# 原発耐震安全審査における活断層評価の根本的問題

—活断層を見逃さないために何が必要か？

鈴木康弘・中田 高・渡辺満久

**原発と震災——この国に建てる場所はあるのか**

図1——柏崎刈羽原発の設置許可申請書に掲載された中越沖地震震源海域の音波探査記録の例。上: 測線 K No. 7, 下: 測線 No. 4. 測線位置は図4に示す。①～③は図4と図5に示す活断層。

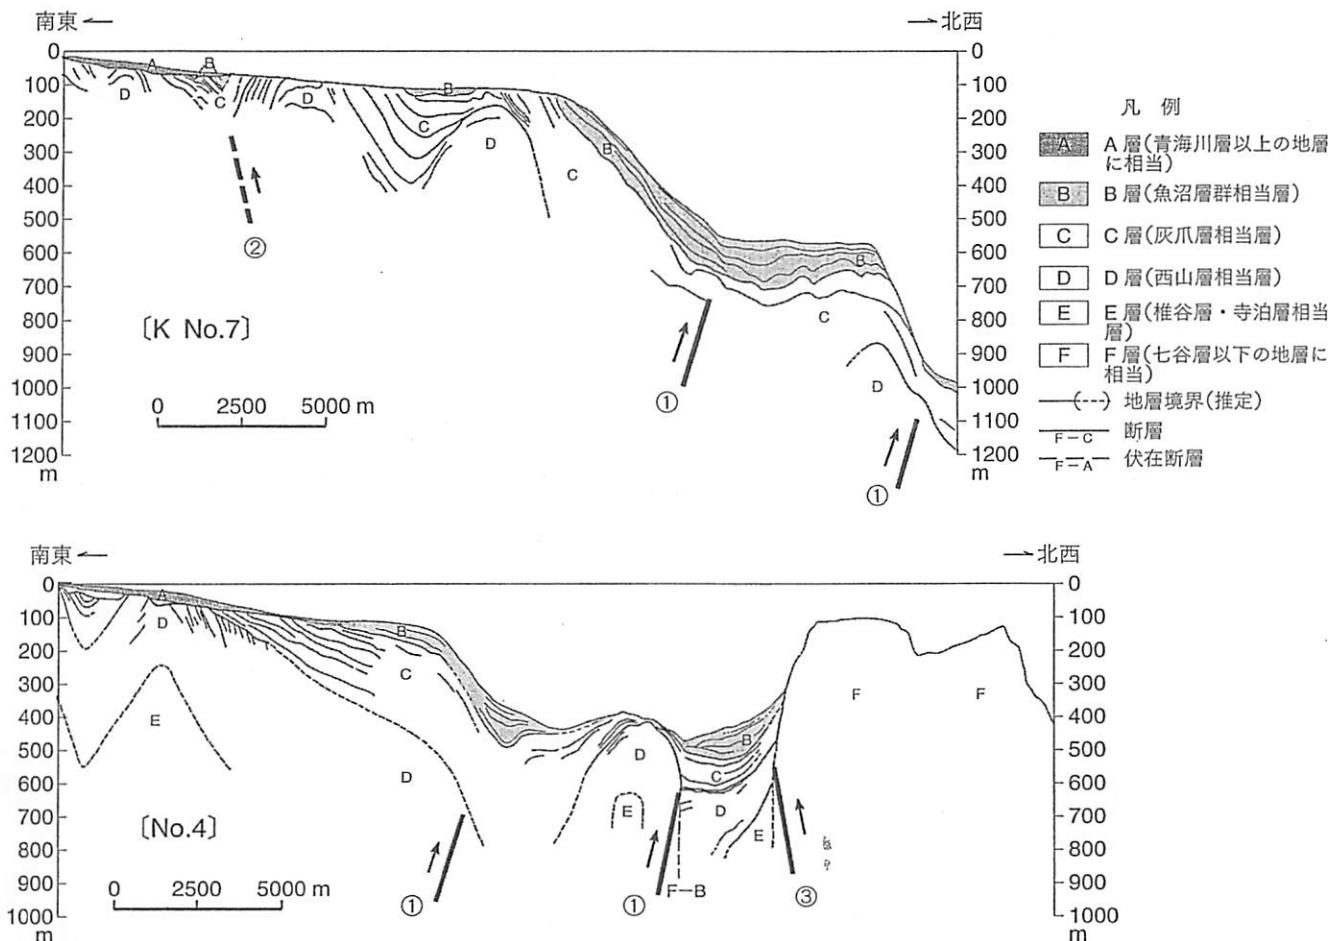
設置許可申請書には、音波探査の全測線のうち、約3分の1の解釈図が掲載されている。これらの断面図には活断層による明瞭な変位が数多く確認される。典型的な例として、原発沖合の2測線を図1に示す(測線位置は図4参照)。図1に見られる地層のうち、A層およびB層は、第四紀の青海川層および魚沼層相当とされ、活断層を認定する上で重要な地層である。それらの地層が激しく変形していることから、図1に示す地質断面においても数多くの活断層が認められるべきであるが、従来の原発耐震安全審査においては、測線No.4に1カ所(F-B)しか認められていない<sup>\*2</sup>。

図2——柏崎刈羽原発の耐震安全審査の際に断層の存在を認めた例(上)と認めなかつた例(下)。凡例は図1参照。

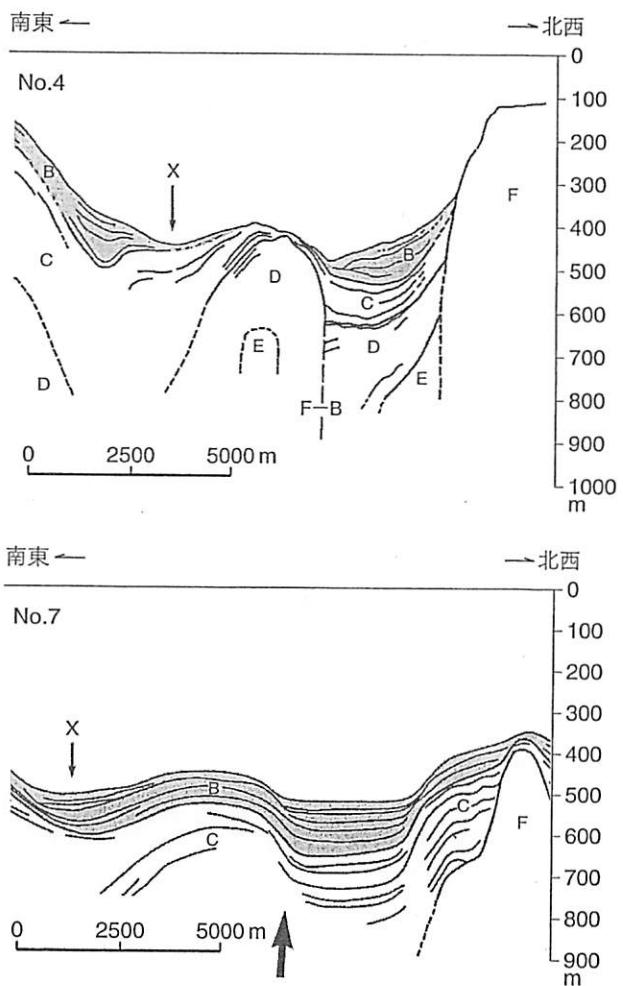
原発耐震安全審査の際に断層が認定された例(測線No.4)とされなかった例(測線No.7)を図2に例示する。測線位置は、いずれも柏崎刈羽原発沖にある(図4参照)。測線No.4においては断层面が音波探査の映像に「見える」ため、断層が認定され、F-Bと命名されている。この断層の動きに伴って、D層やE層、およびC層・B層の一部がF-Bの南東側で高まっている。一方、測線No.7においては、断层面は「見えない」ものの、No.4と同様にC層・B層が太い矢印付近で南東上がりに隆起している。すなわち、No.4とNo.7では、断层面の可視性に違いがあるものの、結果としてB層・C層のような地層が隆起して

いることには違いがなく、このような隆起は、より深部の断層運動によってしか説明できない。

空間的な連続性をどの程度検討すべきかは、海底地形図(図4参照)で判断できる。図2の測線No.4において、F-Bによる隆起は幅3km程度の高まりを形成し、X付近は沈降して凹地となっている。このような変形は、海底地形として測線No.4~No.10の間に明瞭に現れている。測線No.10においても、従来の評価では断層が認定されていないが、これも不適当である。

「F-B 断層は灰爪層(C層)相当層に変位を与えていないため、第四紀後期における活動はない」。審査書で用いられている「変位」とは、「断層変位」に限定していて、C層には断層による切断はない、ということであろう。

しかし、一般に変位とは、上下に持ち上げられている現象に対して当然用いられる用語であり、事実としては「C層は変位している」。そして、わずか200m下にはF-B断層があり、C層が幅1km以内の狭い範囲で激しく変形していることから、断層とは無関係に地層が褶曲しているなどとは、決して考えられない<sup>\*3</sup>。すなわち、C層に生じている変位の原因を考察すれば、数百m下の断層のずれは容易に推定され、その活動時期がC層やB層の堆積時期以降にも継続する、と考えるほうが自然である。断層活動が止まつたと判断できるのは、上位を覆う地層が水平のまま、まったく変位していない場合のみである。政府の安全審査書にある上記の記載は妥当とは言えない。

このように、海底地形を念頭に、断層の空間的連続性を考慮し、一部でも断層の直接証拠が確認されれば、その延長上にも活断層を推定することが必要である。

図3——海底活断層の認定基準。『日本の活断層』(東京大学出版会, 1980)より。

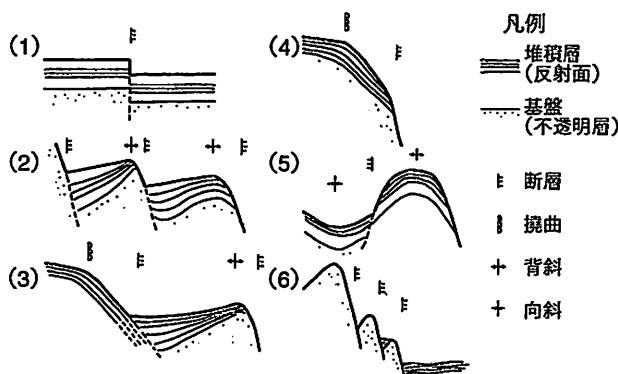
図3は、1980年に刊行された『日本の活断層』に示された海底活断層の認定基準である。音波探査では断層そのものが見えにくいことも念頭において、特徴的な地形と、地層の連続性によって活断層を認定する基準が示されており、このう

ちの(5)のパターンが今回の海域の多くの音波探査断面に合致する。1980年の時点で、こうした認定法が標準であったことを明確に示している。

図4——中越沖地震の震源海域の活断層分布図。音波探査記録の再解析により多くの海底活断層が認定されるが、原発耐震安全審査の際に断層として認定されたのは—で示すもののみだった。△、▲は断層面の傾斜方向。●、○は筆者らの検討結果である。海底地形は設置許可申請書による。

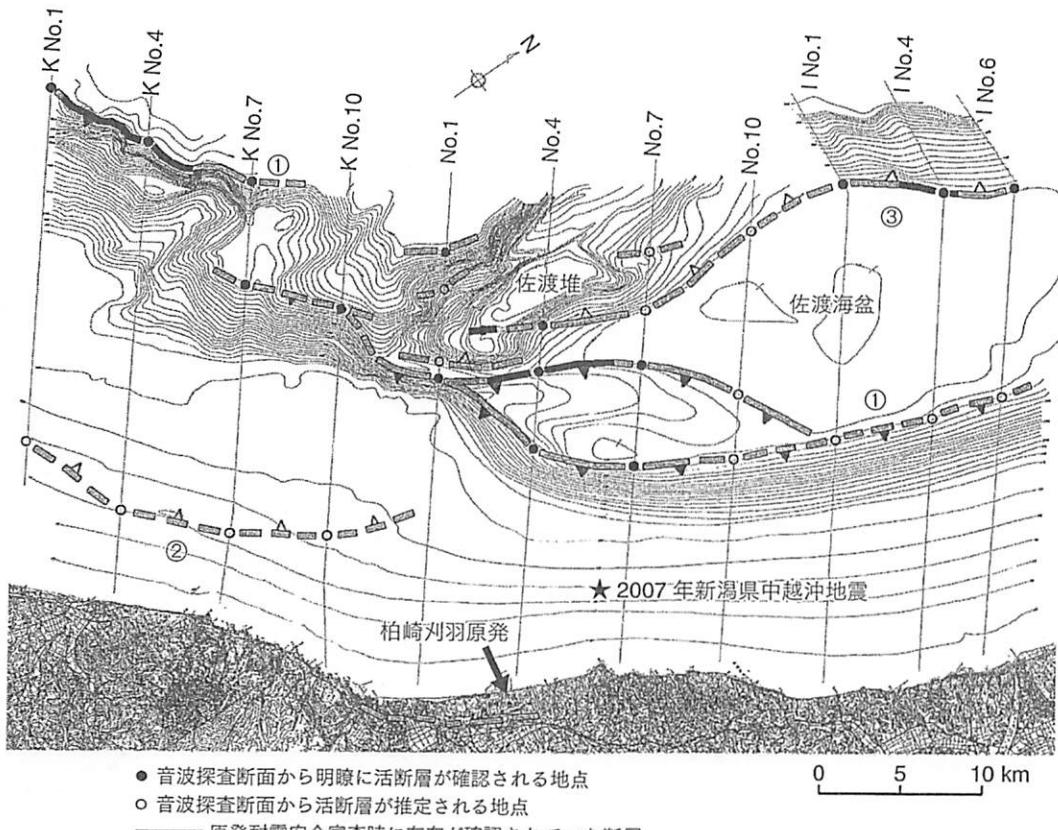
図4に、以上の音波探査断面の解釈により作成した活断層分布図を示した。図中の●は音波探査断面から明瞭な活断層変位を読み取れる地点、○はやや不明瞭ながら活断層が推定される地点を示している。それらを繋ぐと、活断層の連続性が確認され、海底地形と一致していることがわかる。変動地形学は、地形の成因論にもとづいて活断層の連続性を考察する。この図はその有効性を改めて示しているとも言える。

大局的にみれば、佐渡海盆の東縁に位置する断層(図4の①)は南東傾斜であり、中越沖地震の震源域にかかる断層として最も重要である。長さは30~50kmに及ぶ。

③も長さ30km以上あるが、断層面は北西傾斜であるため、中越沖地震の震源域にはからない。②は水深100m以浅の大陸棚上にある。この部分は最終氷期に海面が低下した際に浸食され平坦化されているため、変位地形および新しい地層の保存が悪く、断層の活動性を十分評価しきれない。

図5——中越沖海底活断層模式図。左: 南西方向, 右: 北西方向からそれぞれ俯瞰。数字の単位はkm。

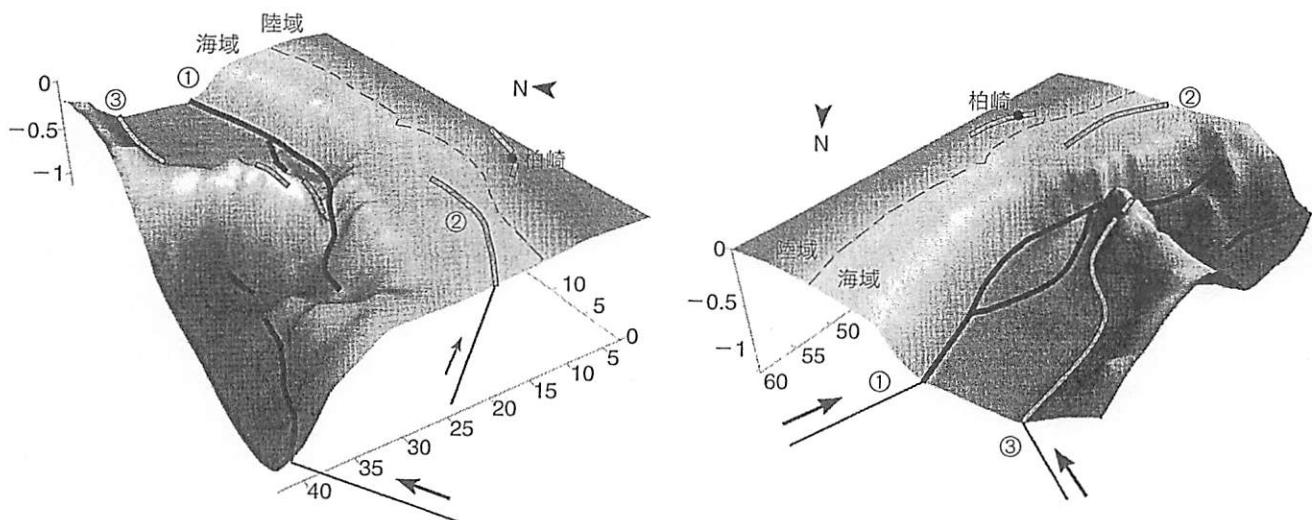
図5は、中越沖地震の震源海域の海底地形と、活断層を模式的に描いている。中越沖地震の震源域にかかる断層は①と②であるが、図1で両者の

変形を比較すると、①による変形は東西幅5kmを超える、第四紀の魚沼層(B層)に400~500mの上下変位をもたらしているのに対し、②による変形は東西幅1km以下、魚沼層の上下変位は最大100~200mであり、明らかに①の構造のほうが主である。

以上のことから、中越沖地震の震源海域の活断層の構造は、南東傾斜の主断層と、北西傾斜の副断層から構成されていることがわかる。南東傾斜の活断層①が30~50km程度の長さを有することから、M7.3~7.7程度の地震が想定され、今回の中越沖地震はそのような場において、それよりひとまわり小さな規模の地震であった可能性がある<sup>\*4</sup>。
